TRANS/WP.29/GRSG/64
3 December 2003

**ДОКЛАД РАБОЧЕЙ ГРУППЫ ПО ОБЩИМ ПРЕДПИСАНИЯМ,
КАСАЮЩИМСЯ БЕЗОПАСНОСТИ (GRSG), О РАБОТЕ
ЕЕ ВОСЕМЬДЕСЯТ ПЯТОЙ СЕССИИ**

(21-24 октября 2003 года)

"Рис. 6b

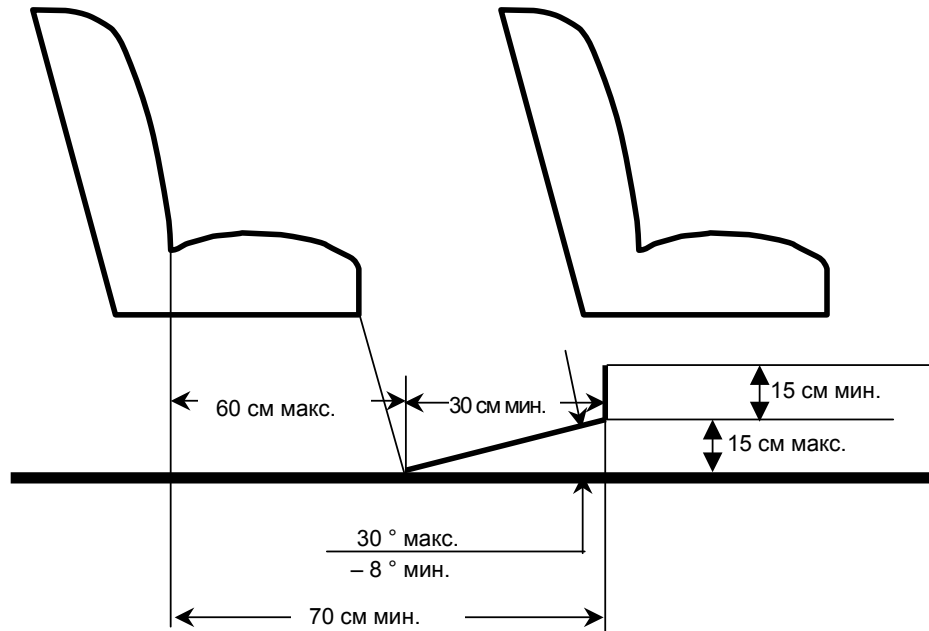
Включить новый пункт 5.7.8.5.2 следующего содержания:

"5.7.8.5.2 Для сиденья, расположенного за другим сиденьем и/или обращенного к проходу, должно быть предусмотрено минимальное свободное пространство для ног глубиной не менее 300 мм и шириной, соответствующей положениям пункта 5.7.8.1.1, как показано на рис. 6b приложения 3. Присутствие в этом пространстве ножек кресел и элементов, указанных в пункте 5.7.8.6.2.3, может допускаться при том условии, что для ног пассажиров остается достаточно места. Это пространство для ног может частично располагаться в проходе и/или над ним, но оно не должно создавать никаких препятствий при измерении минимальной ширины прохода в соответствии с пунктом 5.7.5".

Включить новый рис. 6b следующего содержания:

"Рис. 15b

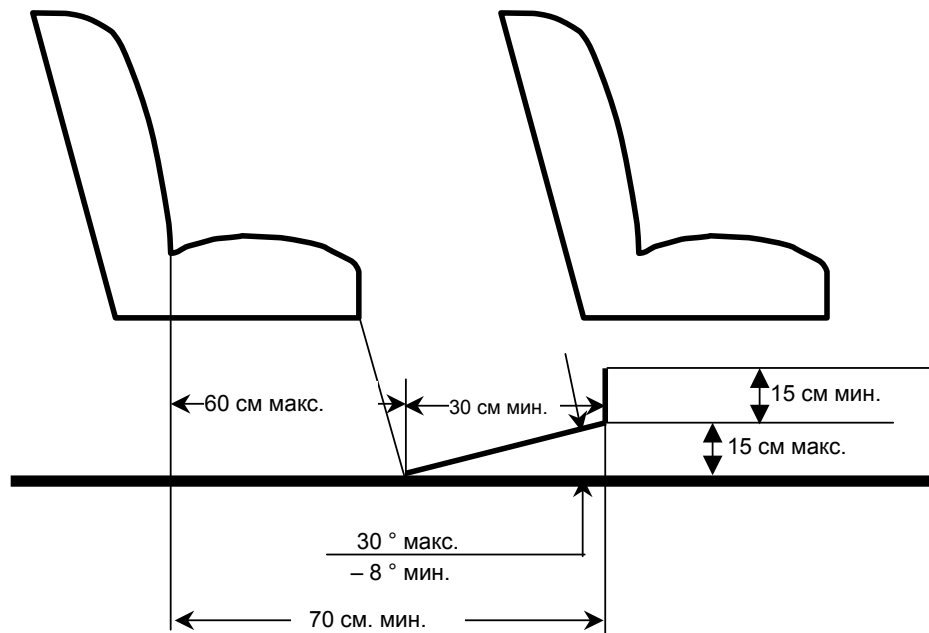
Включить новый пункт 5.7.8.5.2 следующего содержания:

"5.7.8.5.2 Для сиденья, расположенного за другим сиденьем и/или обращенного к проходу, должно быть предусмотрено минимальное свободное пространство для ног глубиной не менее 300 мм и шириной, соответствующей положениям пункта 5.7.8.2.1, как показано на рис. 15b приложения 3. Присутствие в этом пространстве ножек кресел и элементов, указанных в пунктах 5.7.8.1.3.3 и 5.7.8.1.3.4, может допускаться при том условии, что для ног пассажиров остается достаточно места. Это пространство для ног может частично располагаться в проходе и/или над ним, но не должно создавать никаких препятствий при измерении минимальной ширины прохода в соответствии с пунктом 5.7.5. В этом пространстве допускается частичное присутствие ремней безопасности и их креплений".

Включить новый рис. 15b следующего содержания:
